# Zweitmeinung Vorstudie «Hochwasserschutz und Revitalisierung Dünnern»

## Varianten Durchleiten und Rückhalt

Abschnitt Oensingen bis Olten

Projekt Nr. A-1041

Abb. 1: Ansichten des 2D-Modells zur Berechnung der Leistungsfähigkeit des Entlastungsbauwerks.

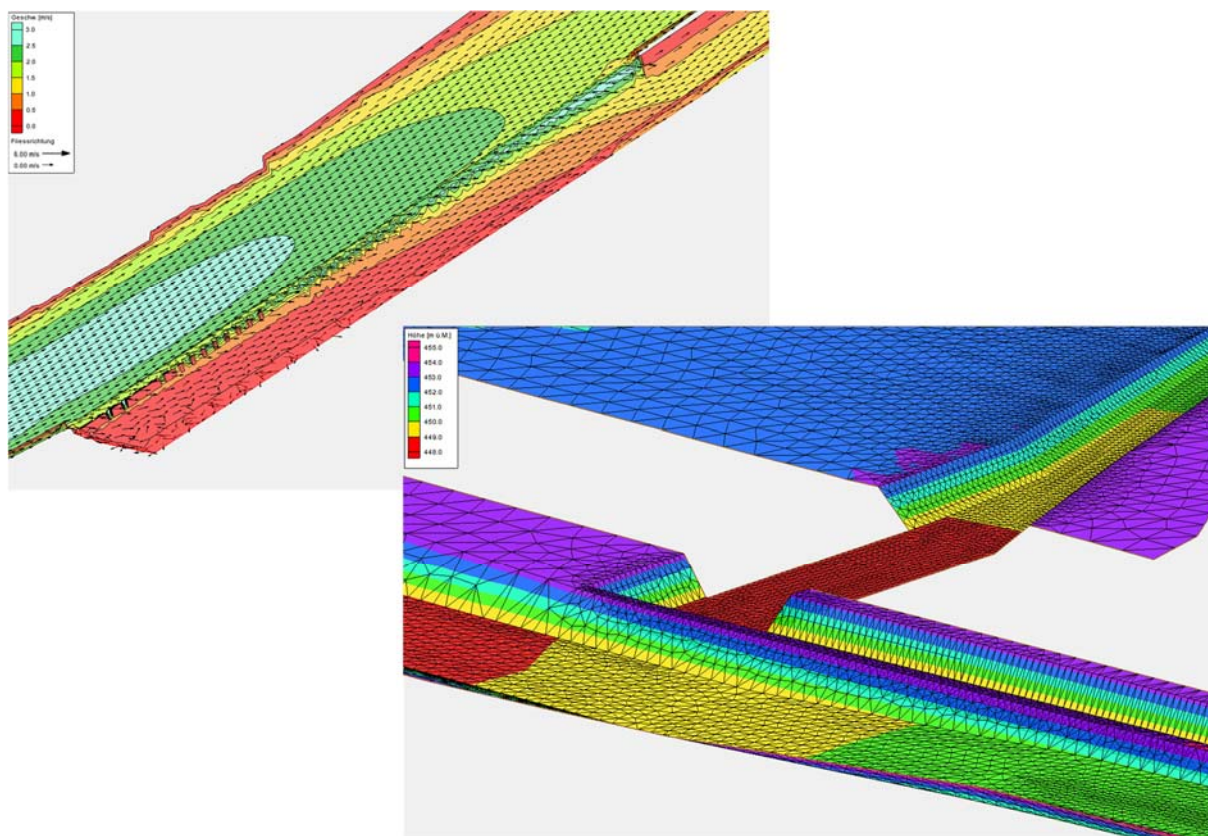
Die Hydraulik in der Dünnern entlang des Streichwehrs (a und b) ist stark ungleichförmig und kann nur eingeschränkt mit einem Handrechenverfahren, so wie es in der Vorstudie angewendet wurde, abgebildet werden. Im Rahmen der Zweitmeinung wurde deshalb ein zweidimensional-tiefengemittelttes hydraulisches Modell erstellt (vgl. Abb. 1). Die Geometrie des Entlastungsbauwerks wurde entsprechend der Planung für die Variante «Drosselung auf 96 m<sup>3</sup>/s» im 2D-Modell eingebaut und damit Strömungsberechnungen durchgeführt.

Abb. 2: Wasserspiegelverlauf beim  $HQ_{100}$  entlang des Streichwehrs gemäss der Vorstudie (hellblau) und nach Optimierung (dunkelblau) durch Anordnung einer Einengung vor der Rampe, welche als Drossel wirkt und die Wasserspiegel anhebt.

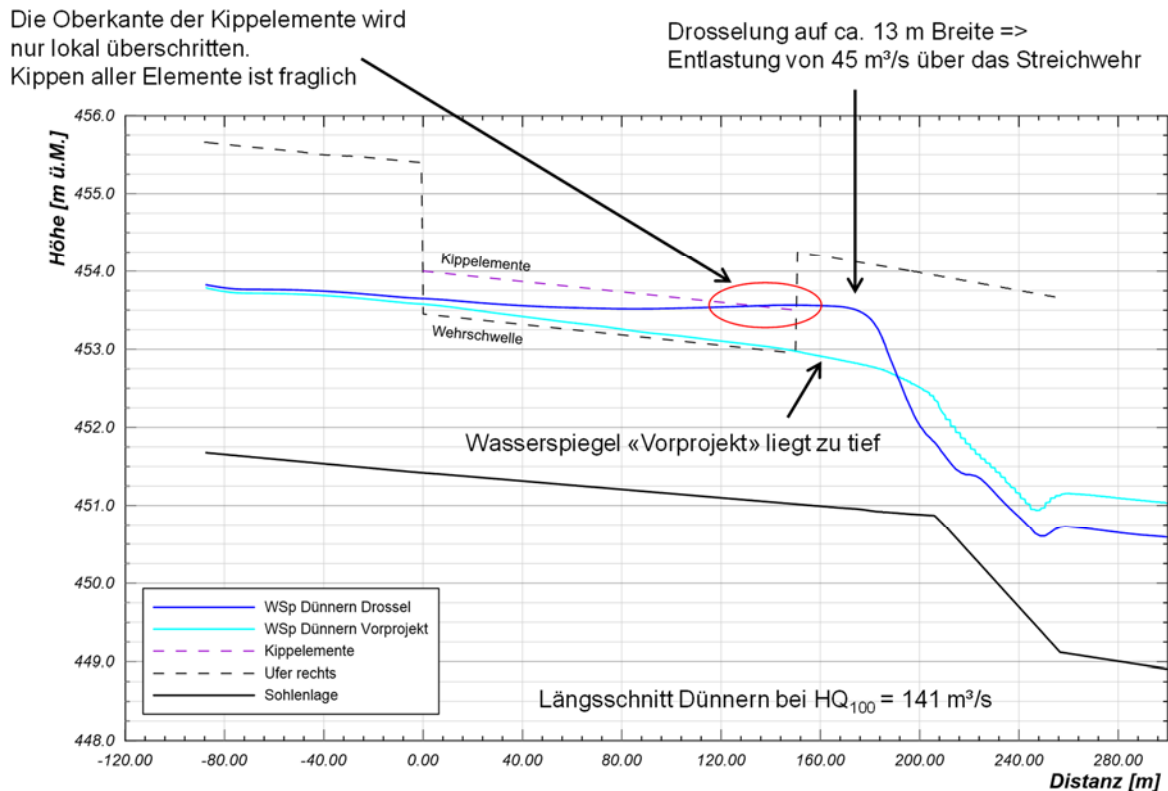
*Streichwehr gemäss  
Vorstudie  
ungenügend*

Es zeigt sich dabei, dass die in der Vorstudie definierte Geometrie des Streichwehrs nicht genügend Abfluss in das Becken leiten wird. Entlang des Streichwehrs sind die Wasserspiegel zu niedrig und es werden bei einem HQ<sub>100</sub>, selbst bei Annahme vollständig gekippter Elemente, nur bis ca. 5 m<sup>3</sup>/s ausgeleitet (vgl. Abb. 2).

Es ist deshalb eine deutliche Anhebung des Wasserspiegels am Ende des Streichwehrs nötig, um genügend Abfluss, d.h. bis zu 45 m<sup>3</sup>/s bei der Variante „Drosselung auf 96 m<sup>3</sup>/s“, in das Becken zu entlasten. Diese Anhebung des Wasserspiegels kann mit einer lokalen Verengung des Dünnernquerschnitts am Ende des Streichwehrs, oder am Beginn der anschliessenden Blockrampe, erreicht werden. Berechnungen mit dem 2D-Modell zeigen, dass eine lokale Verengung auf 13 m Breite ausreichend wäre. Bei vollständig gekippten Elementen wird dann die gewünschte Entlastung von in der Spitze 45 m<sup>3</sup>/s erreicht<sup>1</sup>.

Die Berechnungen zeigen allerdings, dass trotz Optimierung die Oberkante der Kippelmente nur auf kurzer Länge überströmt wird. Es ist also fraglich,

Abb. 3: Trenncharakteristik des Entlastungsbauwerks für die Variante «Drosselung auf 96 m<sup>3</sup>/s» (berechnet)

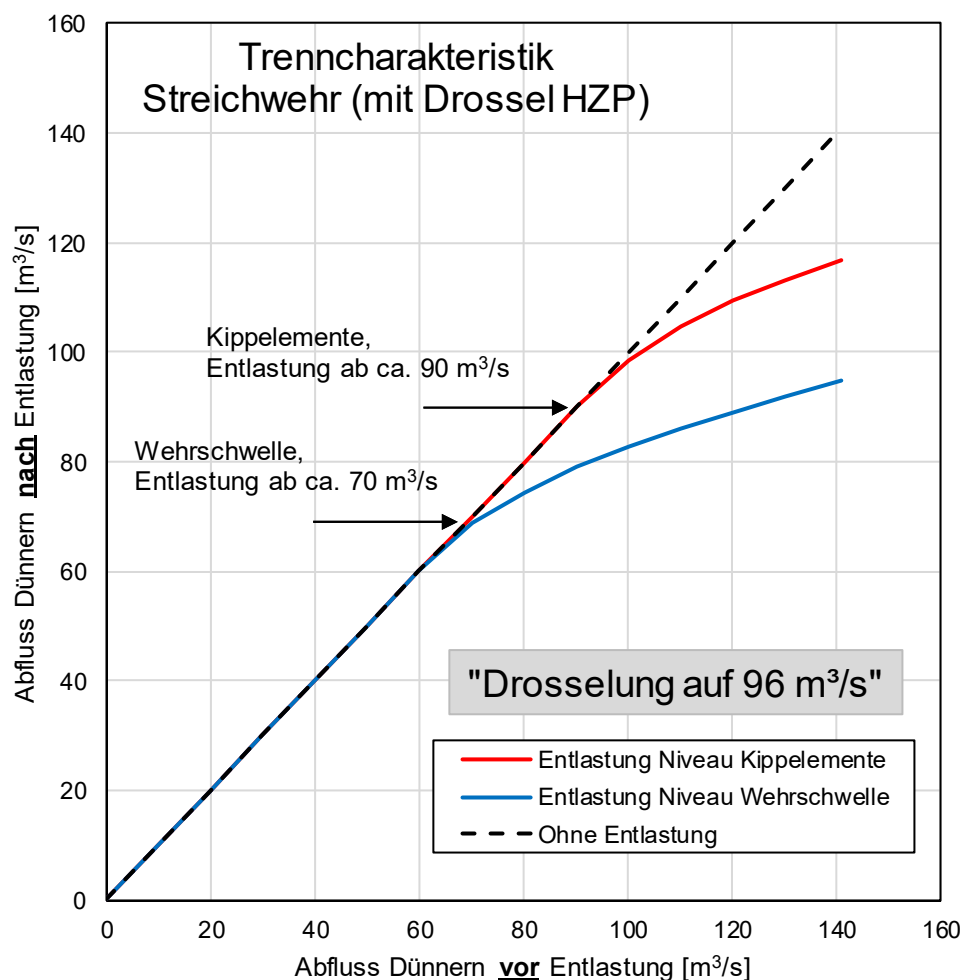
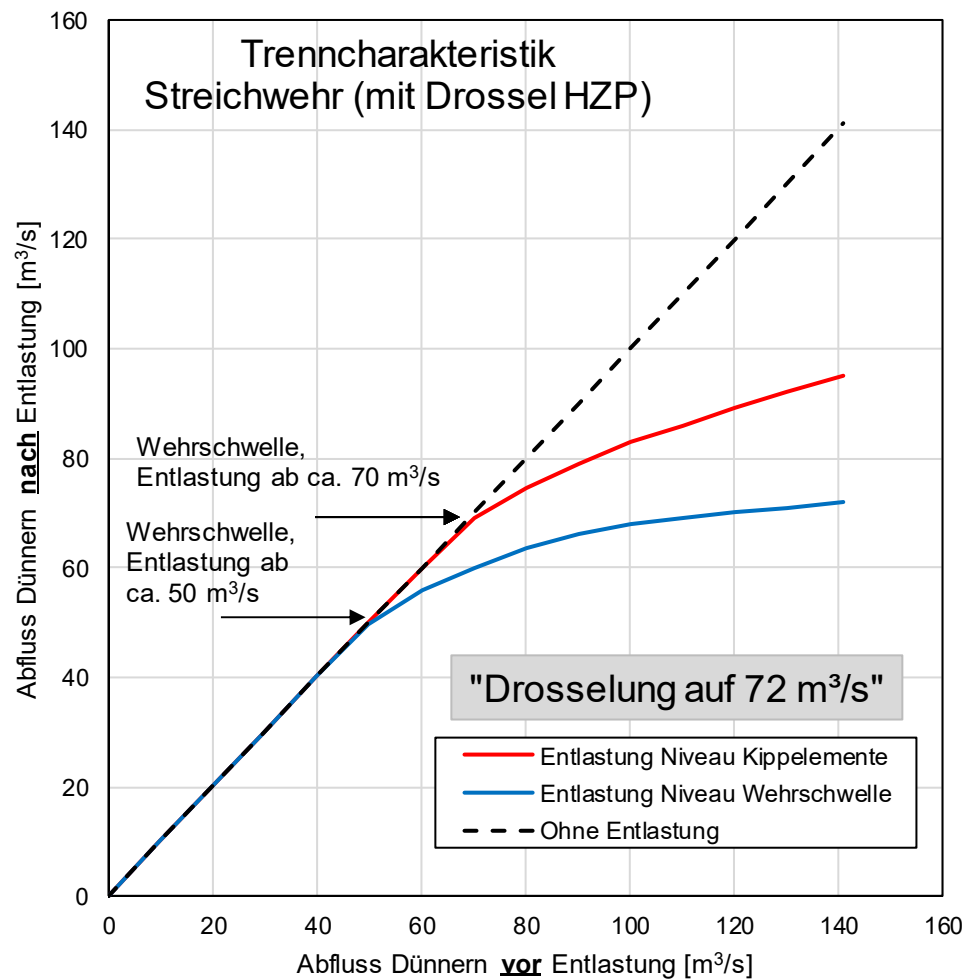
Mit dem 2D-Modell wurde für die Variante «Drosselung auf 96  $m^3/s$ » berechnet, wie viel Abfluss in Abhängigkeit des Dünnernabflusses ins Becken ausgeleitet wird. Die Trenncharakteristik wurde sowohl für den Fall stehender als auch vollständig gekippter Elemente<sup>2</sup> ermittelt (vgl. Abb. 3). Bei der Berechnung der Trenncharakteristik ist eine gewisse Unschärfe vorhanden.

Nur für die Variante «Drosselung auf 96  $m^3/s$ » liegen Plangrundlagen vor, anhand derer das 2D-Modell erstellt und die Berechnungen durchgeführt werden konnten. Die Trenncharakteristik für die Variante «Drosselung auf

72 m<sup>3</sup>/s» wurde deshalb nicht berechnet, sondern gutachterlich anhand der Trenncharakteristik vom «Szenario 96 m<sup>3</sup>/s» abgeleitet (vgl. Abb. 4).

Das gewählte Konzept des Entlastungsbauwerks ist rein technisch machbar und auch aus hydraulischer Sicht funktionstüchtig. Das Entlastungsbauwerk muss aber weiter optimiert werden, um die gewünschte Ausleitung tatsächlich sicherzustellen.

Abb. 8 Rückhaltebecken Szenario 96 m<sup>3</sup>/s: Darstellung des Dammverlaufs und der Retentionsfläche bei einem Einstau bis zum Stauziel.

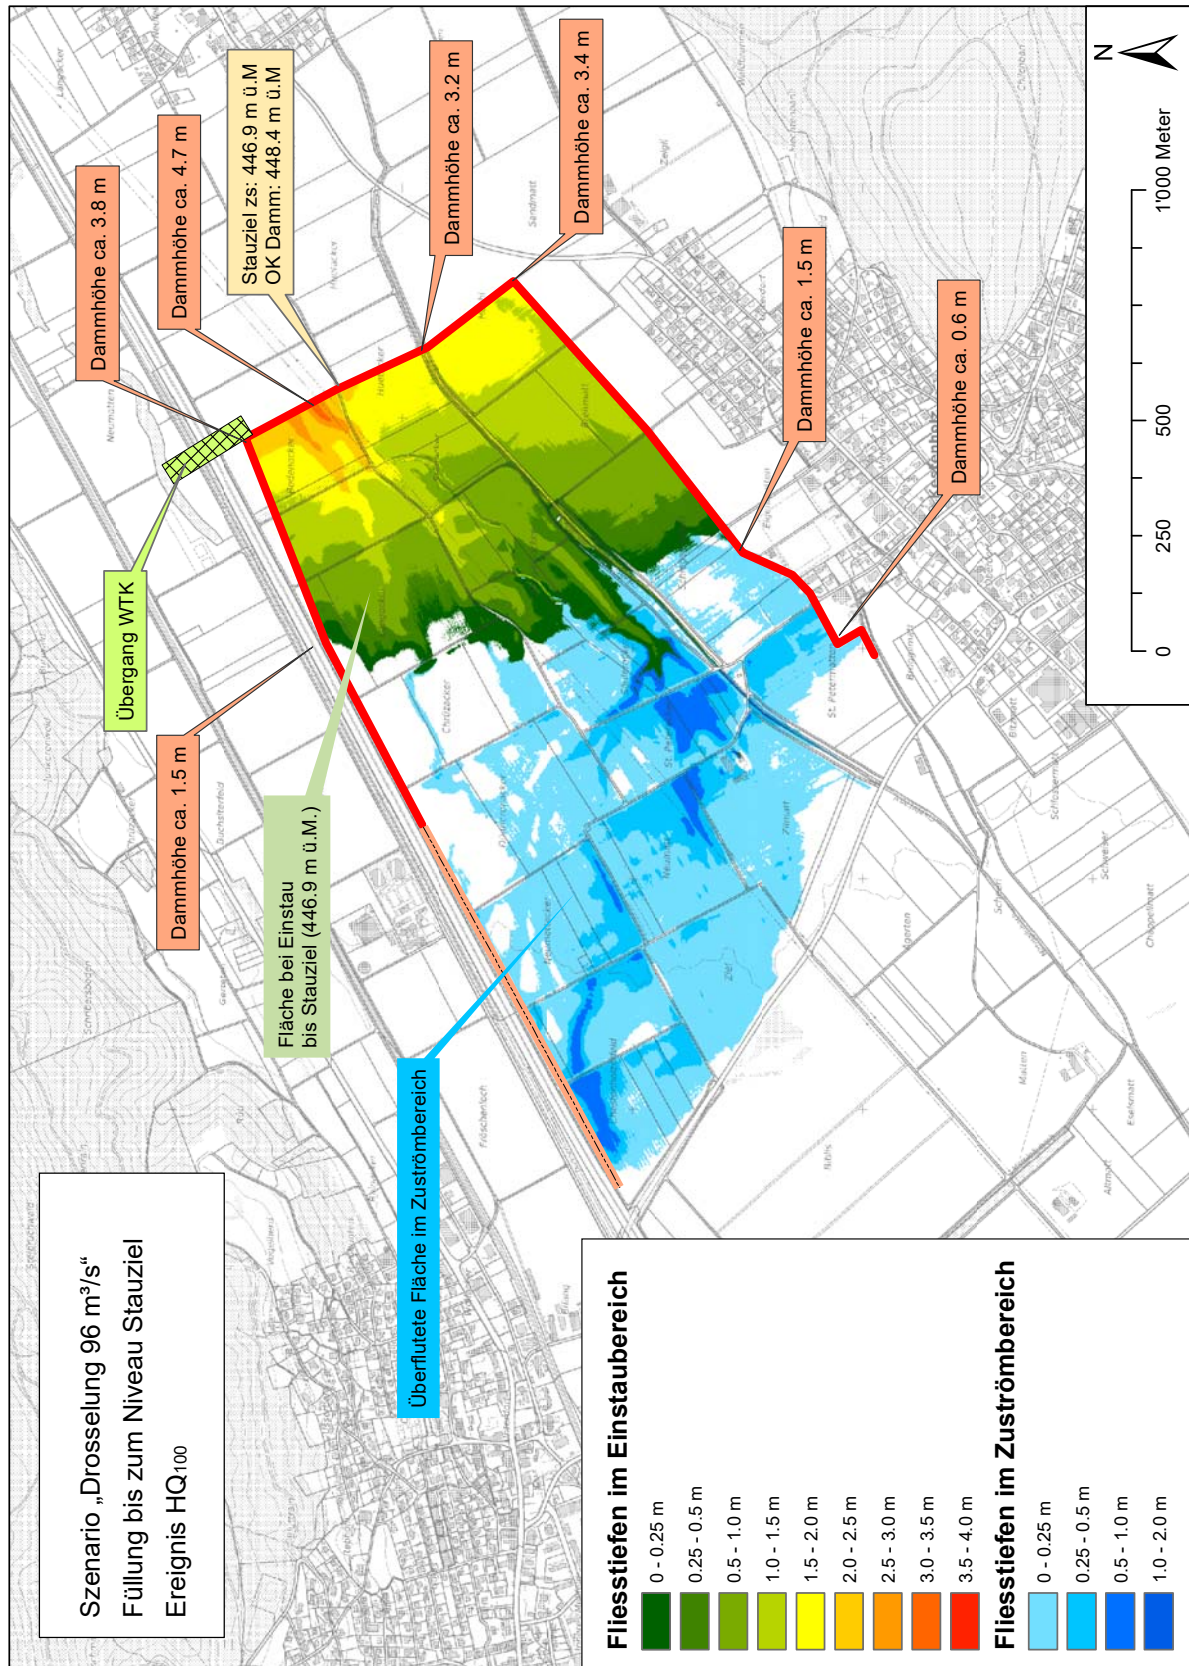
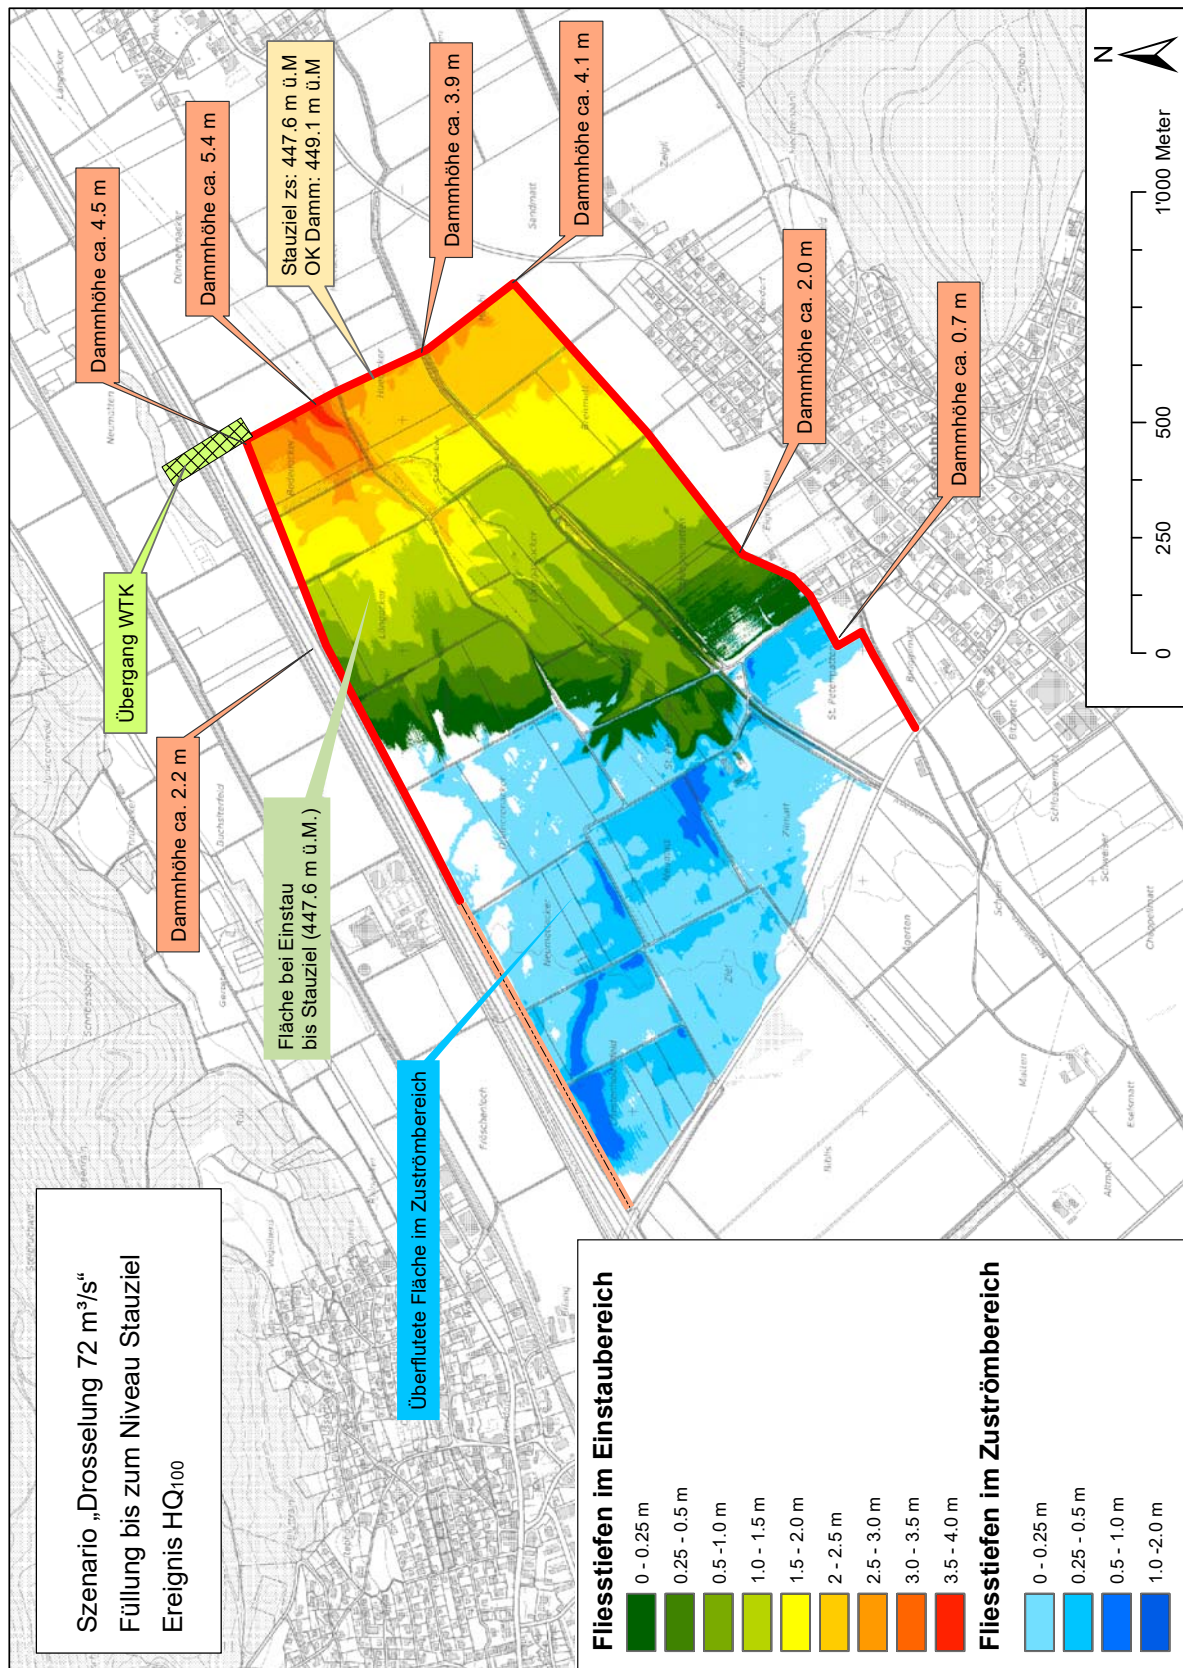
- Der Abschlussdamm wird in den Bereich des Wildtierkorridors gelegt. Gegenüber der Planung aus der Vorstudie ist damit der Abstand zu Niederbuchsiten deutlich vergrössert.
- Der Abstand zur Autobahn und zum Siedlungsgebiet von Kestenholz wird so gross gewählt, so dass von der Stauanlage keine besondere Gefährdung im Fall eines plötzlichen Bruchs ausgeht und somit das

Bei der weiterführenden Detailplanung sind noch gewisse Anpassungen zu erwarten. Sowohl die Lage und Form der Dämme (Neigungen, Terrainmodellierung) als auch das gewünschte Rückhaltevolumen (wieviel Reserve wird aus Sicherheitsüberlegungen angesetzt) sind noch nicht abschliessend fixiert. Aus diesem Grund sind die Dammhöhen noch nicht endgültig festgelegt und mit Höhenanpassungen von bis zu 30 cm (in Ausnahmefällen auch mehr) ist zu rechnen

Abb. 19 Übersicht zur Schutzmassnahme am Bippertal. Der blaue Pfeil zeigt den Austritt von der Dünern via Bippertal über den heute tiefsten Geländepunkt.

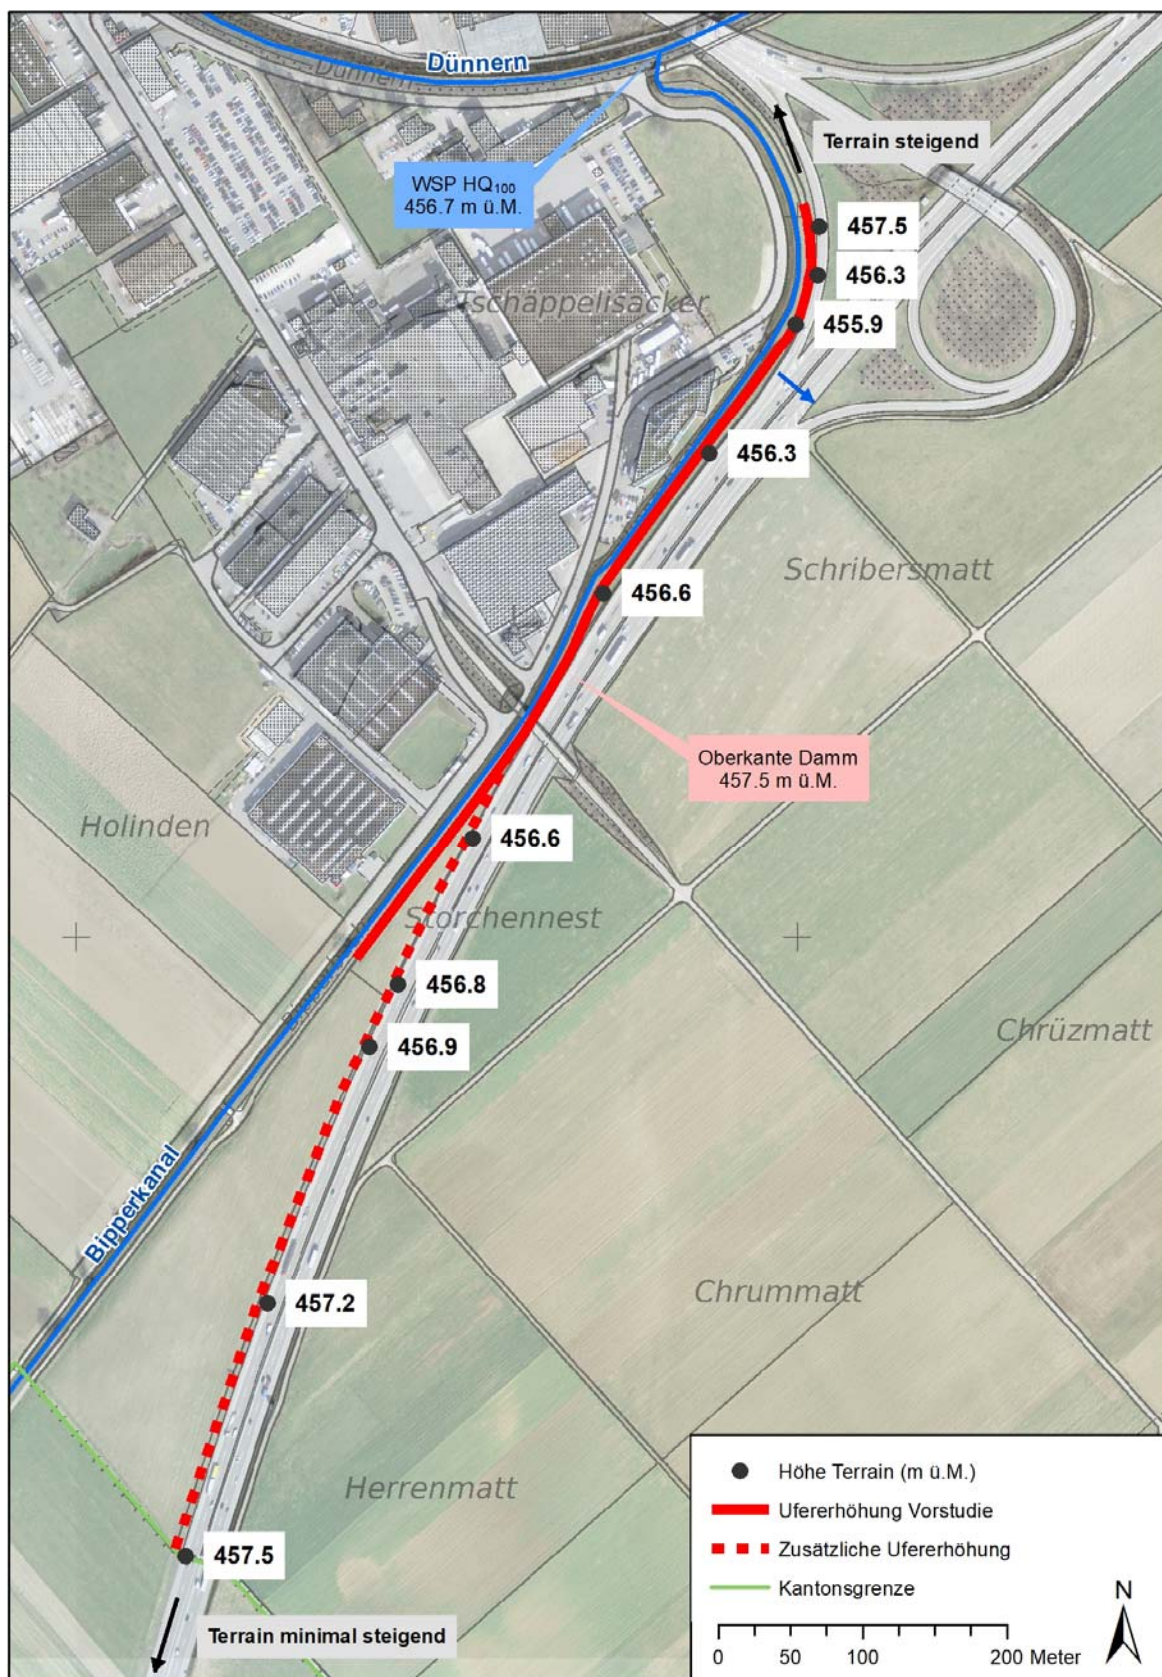
Im heutigen Zustand ist gemäss der Gefahrenkarte die Gäuebene von Oensingen bis Egerkingen/ Härkingen von grossflächigen Überflutungen betroffen (geringe und mittlere Gefährdung). Hauptverantwortlich ist das niedrige Ufer des Bipperbachs im Bereich des Autobahnzubringers, an welchem bei einem Hochwasser der Dünnern durch Rückstau Wasser austreten kann.

Es wird vorgeschlagen die Steigung des Autobahnverlaufs zu nutzen und die Mauer nahe an der Böschung der Autobahn anzuschliessen, somit ragt das Schutzelement (neben der Autobahn) nicht so stark aus dem Gelände heraus.

Die Länge und Höhe der Schutzmauer ist stark vom Wasserspiegel der Dünern und den gestellten Sicherheitsanforderungen (Freibord) abhängig. Massnahmen, welche an der Dünern den Wasserspiegel absenken, werden sich auch positiv auf die notwendigen Schutzelemente am Bipperbach auswirken. Die definitive Länge und Lage des Schutzelementes kann erst in einer späteren Projektierungsphase, nach Vorliegen genauer hydraulischer Berechnungen unter Berücksichtigung der tatsächlichen Gestaltung der Dünern, festgelegt werden.
